<p>COMUNICAÇÃO DE NÃO-CONFORMIDADE AMBIENTAL - CNC</p>		<p>Nº 045/2012 A</p>
<p>Localização</p>		
<p>Trecho: Anapu-Altamira</p>		
<p>Construtora: TORC</p>		
<p>Km: 544,44</p>		Lote: 04
<p>Lado: Esquerdo</p>		<p>Coordenadas: S 03.23188 ° W 051.49794 °</p>
<p>Estaca: 2542</p>		
<p>Programa: Plano Ambiental de Construção (PAC) - Programa de Gestão Ambiental - Instrução de Serviços Nº 003 de 4 de fevereiro de 2011 - DNIT</p>		
<p>Caracterização Rápida do Local</p>		
<p><input type="checkbox"/> APP</p>	<p><input type="checkbox"/> Área de Apoio</p>	<p>Obs.: Deposição de restos de bueiro do tipo ARMCO na faixa de domínio</p>
<p><input type="checkbox"/> Terras Indígenas</p>	<p><input type="checkbox"/> Área de Depósito (Bota-Fora)</p>	
<p><input checked="" type="checkbox"/> Faixa de Domínio</p>	<p><input type="checkbox"/> Outros</p>	
<p><input type="checkbox"/> Área-Fonte</p>		
<p>Não-Conformidade Identificada</p>

Foto 01 - Restos de Bueiro Metálico depositados em local inadequado.

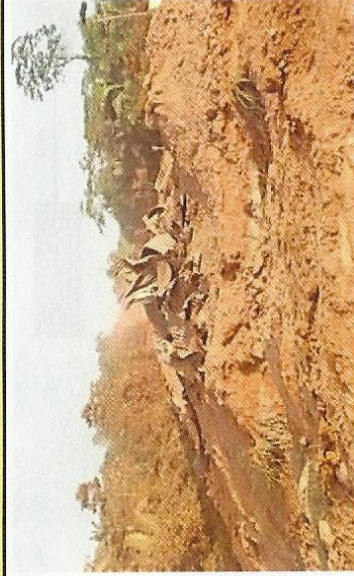
<p>Bueiro armco depositado em local inadequado.</p> <p>Em vistoria no dia 01/08/2012, no trecho da construtora TORC, lote 04, verificou-se que ao substituir o bueiro armco metálico por bueiro duplo celular de concreto os restos do bueiro armco foram depositados em local inadequado, na faixa de domínio. Esta situação se encontra em desacordo com os programas ambientais, normas do Norma DNIT - 070/2006 - PRO.</p> <p>Programa Ambiental de Construção - PAC.</p> <p>Plano Executivo Ambiental - PEA.</p> <p>Art 4º, parágrafo II da Instrução de Serviço Nº 003 de 4 de fevereiro de 2011 - DNIT.</p> <p>Manual Rodoviário de Conservação, Monitoramento e Controle Ambientais (IPR 711).</p>

Sugerimos que seja feita a retirada do material que se encontra em área imprópria
